要件事項	<p><パッケージソフト> 「バンニング情報登録（コンテナ単位）(VAN)」業務及び「バンニング情報登録（輸出管理番号単位）(VAE)」業務におけるコンテナ番号誤入力防止のためのチェックデジットを、パッケージソフトでチェックしてほしい。</p>
機能概要	<変更前仕様> —
	<変更後仕様> 「バンニング情報登録（コンテナ単位）(VAN)」業務及び「バンニング情報登録（輸出管理番号単位）(VAE)」業務におけるコンテナ番号誤入力防止のためのチェックデジットを、パッケージソフトでチェックする。

1. 変更内容

(a) 「コンテナ番号確認」ダイアログのイメージ

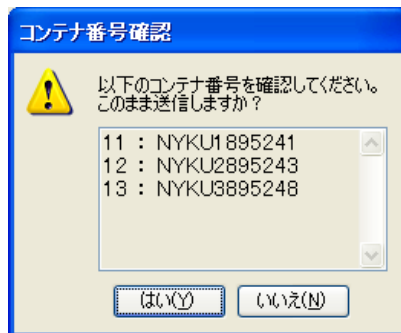
「バンニング情報登録（コンテナ単位）(VAN)」業務画面及び「バンニング情報登録（輸出管理番号単位）(VAE)」業務画面に対して、以下①～③のアクションが実行された時、かつ、コンテナ番号がチェックデジットエラーとなった場合にのみ利用者にコンテナ番号の入力値の確認を促す「コンテナ番号確認」ダイアログを表示する。

- ① 送信
- ② 登録、更新（登録・更新の後の一括送信時にはダイアログは表示しない）
- ③ 外部ファイル連続送信

「コンテナ番号確認」ダイアログで「はい」ボタンが押された場合は、上記①～③のアクション（処理）が行われる。「いいえ」ボタンが押された場合には、上記①～③のアクション（処理）は行われない。

コンテナ番号の入力欄が繰り返し部にあり、チェックデジットエラーとなったコンテナ番号が複数ある場合には、欄番号と一緒にエラーのコンテナ番号全てをリストで表示する。
